Vysvetlenie informácií uvedených v oznámení a v súťažných podkladoch

Obstarávateľ:	Slovenské národné múzeum
Názov predmetu:	Obnova hradu Krásna Hôrka a revitalizácia bezprostredného okolia hradu
Číslo spisu:	SNM-BET-NDL-2021/68
Dátum doručenia žiadosti:	28.01.2022 12:07
Dátum zverejnenia vysvetlenia:	03.02.2022
Poradové číslo:	38

ATČS 2

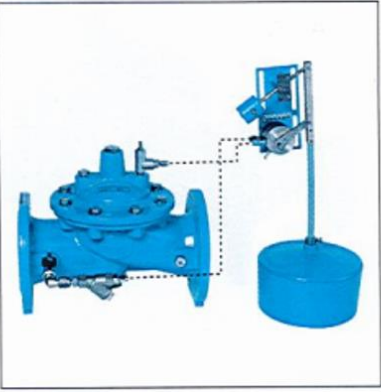
V PD časti „G_Dokumentacia prevádzkových suborov Podhradie“, v súbore „PS 01.3 Technologicka cast ATCS 2“ v technickej správe „tech spr ATCS2 DRS.pdf“ v časti „5. Popis rozvodných potrubí“ sa uvádza „Tu bude osadený plavákový ventil DN100 medzi dvomi prírubovými posúvačmi DN100. Tento plavákový ventil bude ovládaný plavákom, ktorý bude osadený v akumulačnej nádrži, podľa stavu výšky hladiny vody.“ ďalej vo výkaze výmer „VV_24_01_2022 - Obnova hradu Krasna Horka a revitalizacia bezprostredneho okolia hradu (zadanie)_oprava 3 (1).xlsx“ v hárku „PS 01.3_1 - PS 01.3_1 Te...“ je v položke č 73. spomentutý ako „Plavákový ventil DN100. Ďalej k danému ventilu nie sú žiadne zmenky.

Žiadame Verejného obstarávateľa o doplnenie parametrov a potrebných informácií k danému ventilu.

Plavákový ventil sa skladá z hlavného ventilu a z plavákového riadiaceho ventilu vid' snímok.

DN	stav. dĺžka	hmotnosť [kg]	
1 1/4"	184	10,0	●
1 1/2"	184	10,0	●
50	230	17,0	●
65	290	23,0	●
80	310	24,0	●
100	350	38,0	●
125	400	61,0	●
150	480	68,0	●
200	600	124,0	●
250	730	193,0	●
300	850	334,0	●
350	980	544,0	●
400	1100	646,0	●

č. 1600
Plavákový ventil
z tvárnej liatiny GGG 400 s epoxidovou ochrannou vrstvou
PN 10/PN 16
pozostávajúci z hlavného ventilu a plavákového riadiaceho ventilu
(spojovacie vedenie medzi hlavným a riadiacim ventilom je podľa stavebnej situácie)

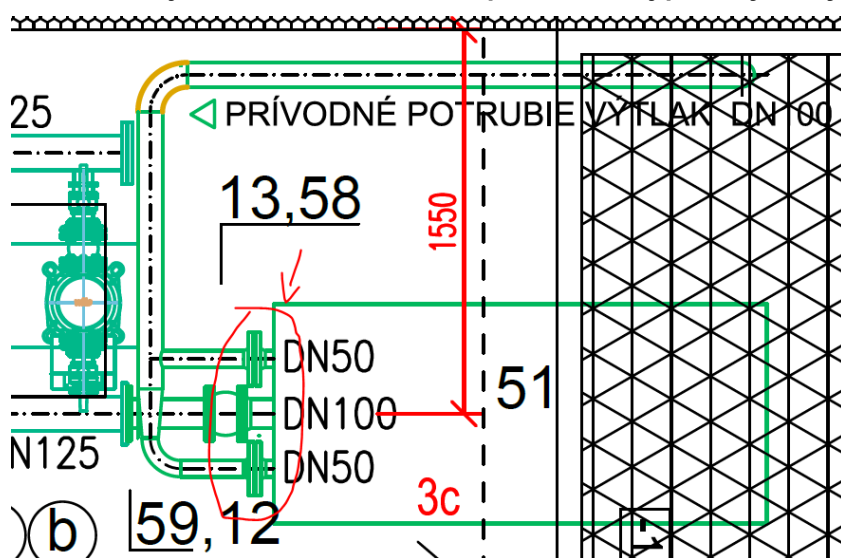
V PD časti „G_Dokumentacia prevádzkových suborov_Podhradie“, v súbore „PS 01.3 Technologicka cast ATCS 1“ vo výkrese „1_ATČS 1 DRS.pdf“ vo výpise armatúr a materiálu v položke č. 59 sa uvádza „Stojka pod potrubie- päťka+vzpera+sedlo+strmeň 8mm“ avšak nie je vykázaná vo VV.

Žiadame Verejného obstarávateľa o doplnenie danej položky do výkazu výmer.

Dodávka a montáž stojky pod potrubie, ktorá súvisí s ATČS 1 sa nachádza vo výkaze výmer časti PS 01.2_1 v položkách č. 120 a 121, pričom je to vykazané ako atypické kovové stavebné doplnkové konštrukcie.
